**Oggetto:** Fascicolo SCR 1618 - Progetto di "Installazione impianto di pirogassificazione di residui di pulper linea cartone (legata alla riconversione Linea 2 di produzione) presso Burgo Group S.p.A. - Stabilimento di Duino".  
Proponente: Burgo Group SpA (Cartiere Burgo S.p.A.)  
(Rif.: Vs. nota prot.n. 39545 del 02.08.2018, al prot. ARPA n. 28262 del 02.08.2018).

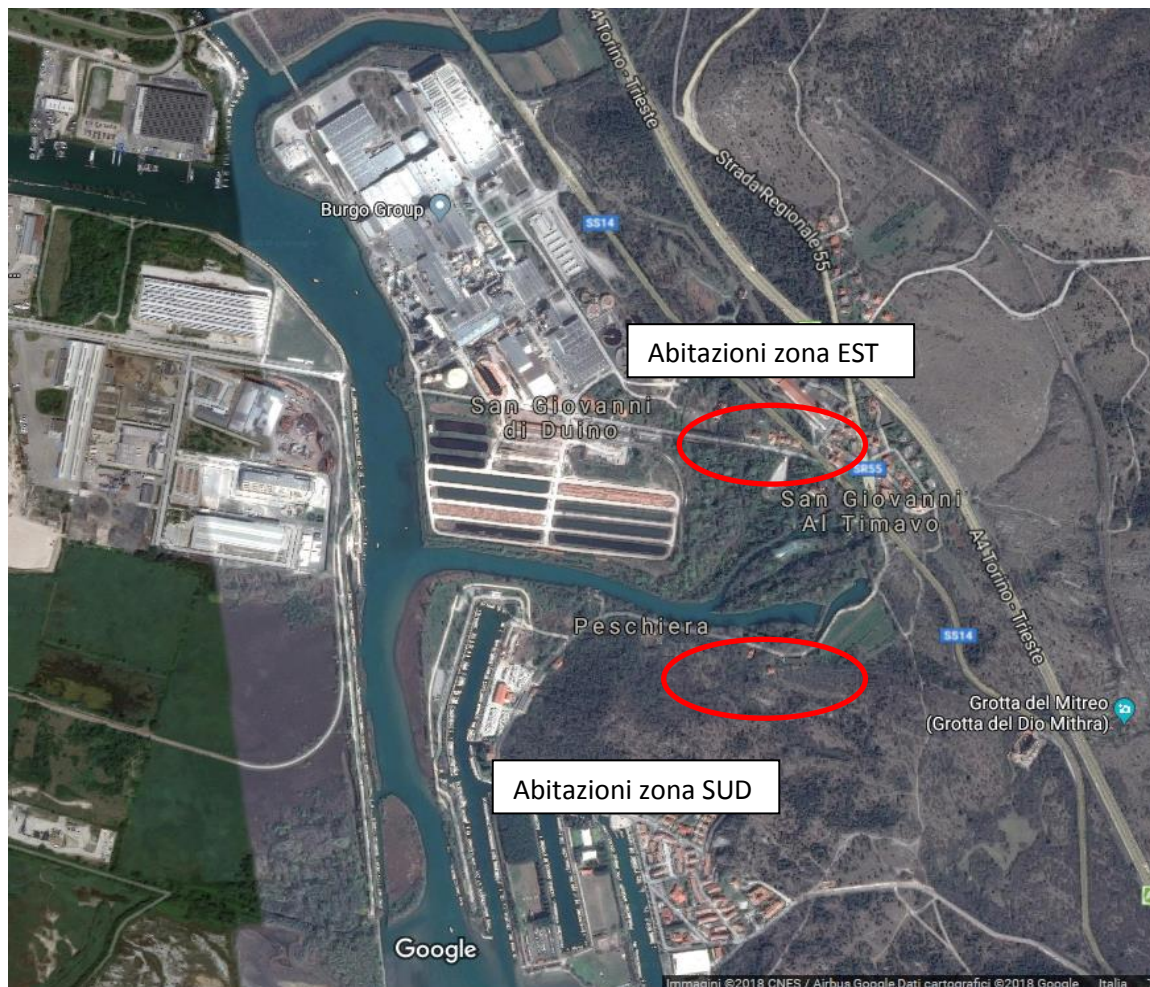
- Il dominio spaziale di calcolo della mappatura non consente di valutare in maniera chiara i valori attesi presso la facciata più esposta dei ricettori siti nelle zone residenziali poste a EST e a SUD dello stabilimento - vedi planimetria sotto allegata;
